第一案：變更臺南市主要計畫（配合臺南都會區北外環道路第四期新建工程）案

【附錄】歷次專案小組出席委員初步建議意見彙整

【附表 2】「變更臺南市主要計畫（配合臺南都會區北外環道路第四期新建工程）案」暨「變更臺南市北區都市計畫(細部計畫)(配合臺南都會區北外環道路第四期新建工程)案」公開展覽期間暨逾期人民及機關團體陳情案綜理表

**附圖、「變更臺南市主要計畫（配合臺南都會區北外環道路第四期新建工程）案」
變更計畫內容示意圖**

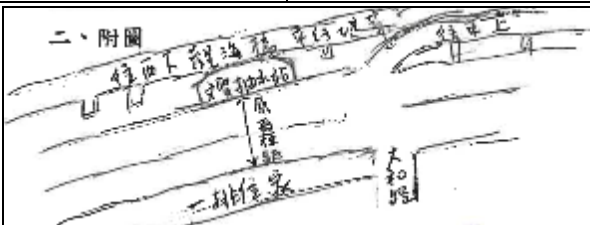
公展 編號	變更位置	變更內容（公展草案）		變更理由	專案小組出席委員 初步建議意見
		原計畫 （公頃）	新計畫 （公頃）		
一	2-13-40M （大港觀海橋）以東、 2-2-30M（中華北路）以 北、鹽水溪 南側之北外 環道路第四 期新建工程 用地範圍	河川區 （6.1057）	「1-8-25M~57M」 道路用地（兼供河 川使用） （6.1057）	1. 內政部業以 110 年 11 月 15 日台內 營字第 1100817504 號函核定納入 111-116 年生活圈道路交通建設計 畫（市區道路）案件及同意經費補助 （詳附件二）。 2. 依據內政部營建署 110 年 5 月 6 日 提出「臺南都會區北外環道路第四 期新建工程」之用地範圍（詳附件 三）辦理都市計畫變更，以改善市 區交通、促進都市發展。 3. 為利整體工程用地取得與施工，配 合上開工程定線範圍將非屬河川區 部分均變更為北外環道路第四期新 建工程需用之「1-8-25M~57M」道 路用地。 4. 本計畫涉及河川區範圍依經濟部水 利署第六河川局 110 年 6 月 7 日水 六管字第 11053010900 號函（詳附 件六），配合交通建設及河川治理 計畫需求變更為「道路用地（兼供 河川使用）」。	建議准照公開展 覽內容通過。
二		「綠13」綠地 （0.2000）	「1-8-25~57M」 道路用地 （8.4948）		
三		「2-2-30M」 道路用地 （8.1362）			
		「2-8-30M」 道路用地 （0.0744）			
		「3-32-30M」 道路用地 （0.0842）

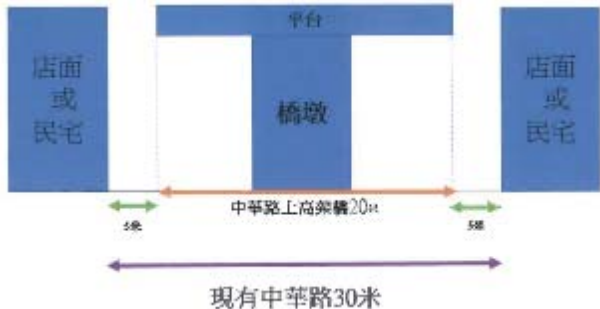
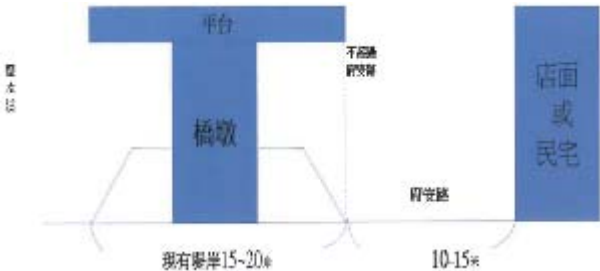
編號	陳情人及陳情位置	陳情理由	建議事項	需地機關研析意見	專案小組出席委員初步建議意見
		溪寮橋有溪頂寮匝道與中華路匝道，是否距離太近，交通車輛大打結所帶來車潮及交通壅塞問題更嚴重。 4. 交通技師亦評估稱，該路段施工後，交通服務水準惡化將下降至 DF 級，實不宜於此進行高架工程。 5. 依原計畫施工尚需徵收土地興建脊背橋，耗費公帑，更增民怨。 6. 影響景觀、日照天際線。 7. 影響房價。 改善計畫：第四期工程北安路西段既可實施堤岸共構，證明鹽水溪北岸亦可，且經濟部水利署第六河川局亦認可此一構想。 方案 1：假設高架橋設置於中華路上  方案 2：頂溪寮北岸堤岸共構(第二期銜接第四期) 優點：1. 於鹽水溪北岸堤防進行共構工程銜接第三期工程可使道路成一直線。 2. 有利於行車順暢安全，更省卻興建橋樑與徵收土地之花費。 3. 於觀海橋銜接 55 米安明路處建匝道，可令南科與科工區相互聯繫，有利於兩科技重鎮對外交通聯絡與人員進出。 4. 高架橋設置於現有府安路堤岸 15~20M 堤防上，不超過府安路 15~20M，附近店面或民宅不會拆遷。 缺點：重新辦理環境影響評估審查 改善計畫：建議更換方案 2。 方案 2：假設高架橋設置於堤防

編號	陳情人及陳情位置	陳情理由	建議事項	需地機關研析意見	專案小組出席委員初步建議意見
				敏感受體空氣污染物濃度，因本計畫路段係屬高架橋樑型式，沿線各污染物著陸位置並非以最靠近高架橋為最大濃度，模擬自路邊 1 公尺處至距路邊 100 公尺處進行模擬，並以該距離內最大之濃度作為其增量，各路段依模擬結果影響增量如下表，按上述本計畫路段營運期間，在交通尖峰時間之空氣污染物模擬結果，顯示其濃度增量值均不大，且合成值亦均能符合空氣品質標準。 5. 經評估分析，本工程完工後於計畫目標年（民國 140 年）交通預測，主線高架段配置雙向 4 車道下，台 19 線至北安路往東及往西方向於尖峰小時服務水準可達 A 級；平面側車道配置雙向 4 車道下，台 19 線至北安路往東及往西方向於尖峰小時服務水準為 C 級。	
逾 14	陳情人：邱○發 陳情位置：臺南都會區北外環道路第二、四期新建工程用地範圍 門牌號：臺南市永康區富強路一段 65 號 （南市都綜字第 1111530369 號）	臺南市北外環道路第二期及第四期規劃不合理反對。 方案 1：中華路高架橋(第二期銜接第四期) 優點：無 缺點：1. 第二期工程、第四期北安橋東段與永康中華路及中華北路重疊，將令路幅減，損及沿路民眾權益，更會造成交通壅塞，影響行車安全尤以施工期間為甚。 2. 據環評專家表示，30 米中華路因路寬不足，打樁工程將危及兩側民宅結構安全，且完工後長期的空污與噪音亦將令居民難以忍受。 3. 北外環第四期路線長度約 3.7KM，沿線設置中華北路、海安路及中華路三處匝道，近頂	建請將計畫中第二期及第四期工程改移鹽水溪北岸堤防，以堤防共構工程銜接第三期工程，以維行車安全，減少工程款及擾民。	併本表編號【逾 13】案研析意見。	建議未便採納。 理由： 併本表編號【逾 13】案研析意見。 【備註】 ■陳情人邱○發已列席本會專案小組第 2 次會議說明。
